Stadtraumservice Mannheim

Stellungnahme zu: BUGA 2023 – Panoramasteg

Abbildung: Auszug aus Pflanzplan zum Au-Gewässer im Rahmen des Plangenehmigungsverfahrens²

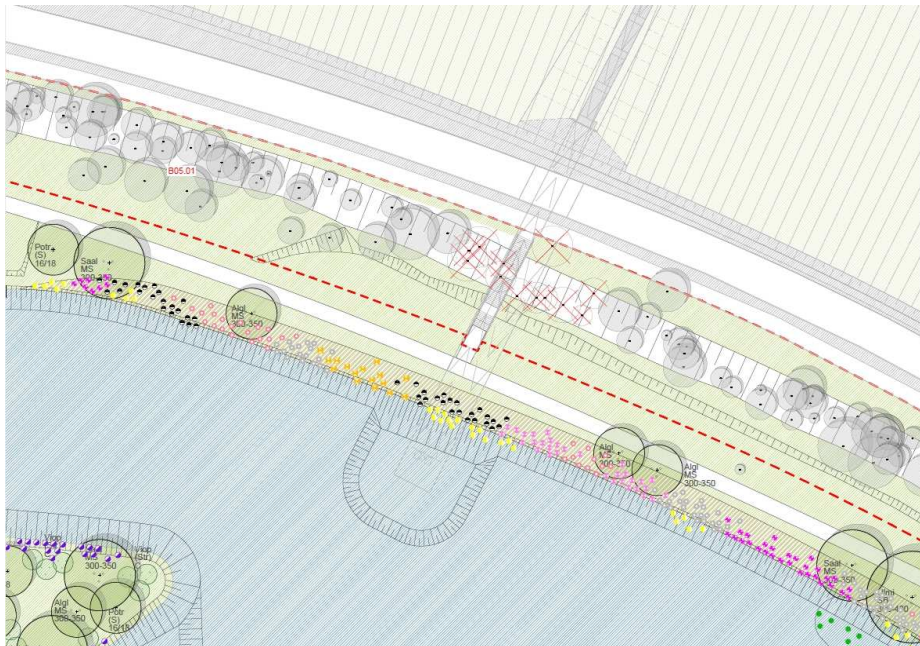
Die Entwässerung des Stegs und der Aussichtsplattform sollen lt. Antrag auf Genehmigung gemäß Straßengesetz (S. 4) in das Augewässer erfolgen. Außerdem besteht durch die überhängende Aussichtsplattform die Gefahr, dass Müll und/oder Flüssigkeiten in den Ausee eingetragen werden. Darüber sind weitere widerrechtliche Nutzungen des Panoramastegs nicht auszuschließen, z.B. dass die 11m hohe Aussichtsplattform als „Sprungturm“ in den Ausee genutzt wird, auch wenn die Nutzung des Ausees als Badegewässer ausgeschlossen werden soll. In den Genehmigungsunterlagen zum Augewässer sind im Pflanzplan Vertiefungen des Gewässers im Bereich der Aussichtsplattform angelegt (siehe folgende Abbildung), was diese widerrechtliche Nutzung verstärken könnte. Diese Umweltauswirkungen des Panoramastegs wurden bisher weder im Gutachten von BCE noch in den Darstellungen zum Schutzgut Wasser des Landschaftspflegerischen Begleitplans erfasst.

Abbildung: Grünzug Nordost, rot markiert: Lage des geplanten Panoramasteg inkl. Rampe südwestlich der U-Halle. Quelle: Broschüre des Stadt Mannheim: Grüne Bänder, blaue Ströme³,

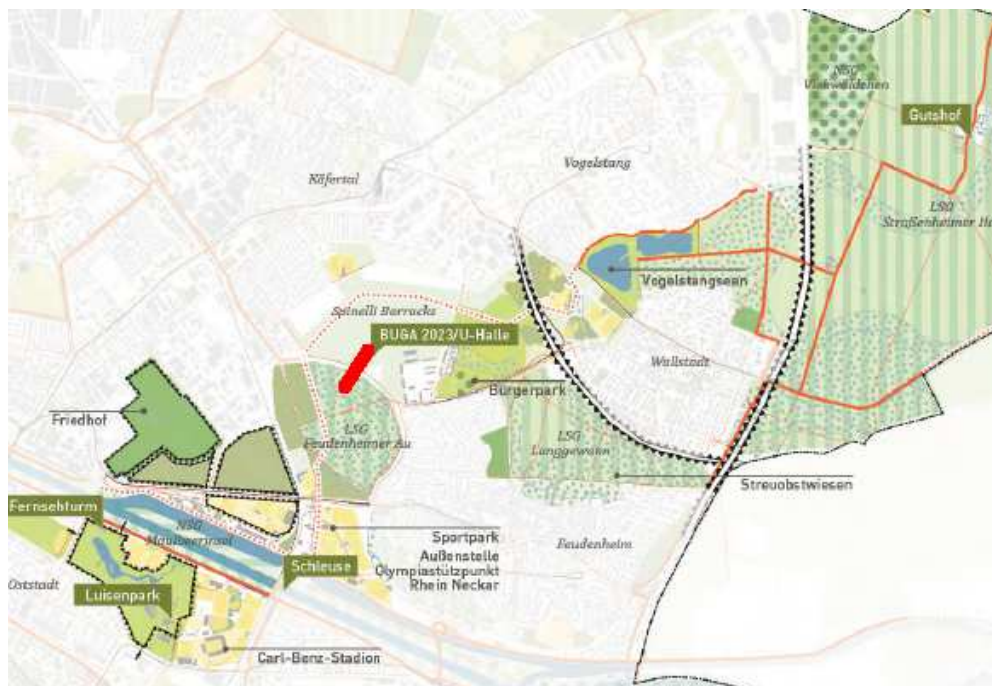
Im Gutachten von BCE (S. 12) heißt es: „Das Vorhaben bewirkt keine Veränderung der Luftqualität. Es werden keine Frischluftbahnen oder Luftströme durch das Bauwerk unterbrochen oder behindert.“ Dies ist im Kontext mit den weiteren geplanten Maßnahmen in der Feudenheimer Au und auf Spinell nicht korrekt. Beide Areale liegen in dem für den Frischluftaustausch in Mannheim wichtigen „Grünzug Nordost“ (siehe folgende Abbildung).

Abbildung: Auszug aus ergänzender Klimastudie 2016 der Stadt Mannheim, ergänzt um rote Markierung (dicke rote Linie) für Panoramasteg + Rampe⁴

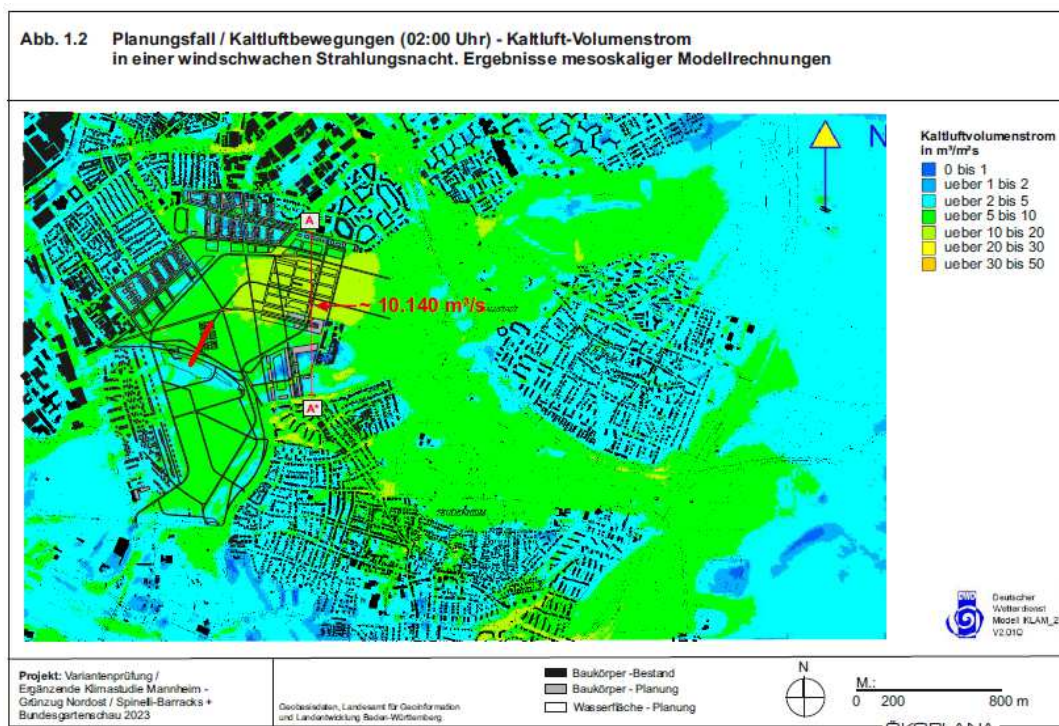
Vielmehr geht es um die Frischluftströmung von den Freiflächen im Mannheimer Nordosten über die Vogelstangseen, Spinelli und die Feudenheimer Au und den Luisenpark bis in die Mannheimer Innenstadt. Die Bedeutung des Grünzugs Nordost ist in der Broschüre: Blaue Bänder, Grüne Ströme der Stadt Mannheim umfassend beschrieben. In der ergänzenden Klimastudie 2016 wurden auch die Luftströmungen nördlich um U-Halle und Gewerbegebiet Talstraße herum modelliert. Hier würde der Panoramasteg mit Rampe mittig in der verbleibenden Frischluftbahn liegen (siehe folgende Abbildung).

Wir bitten deshalb um eine umfassende Überprüfung der Klimawirkung des Panoramastegs und der Rampe im Kontext mit den weiteren Strömungsbarrieren in der Feudenheimer Au und auf Spinelli im Vergleich zu der Alternative ohne Panoramasteg und ohne Rampe (Null-Variante).
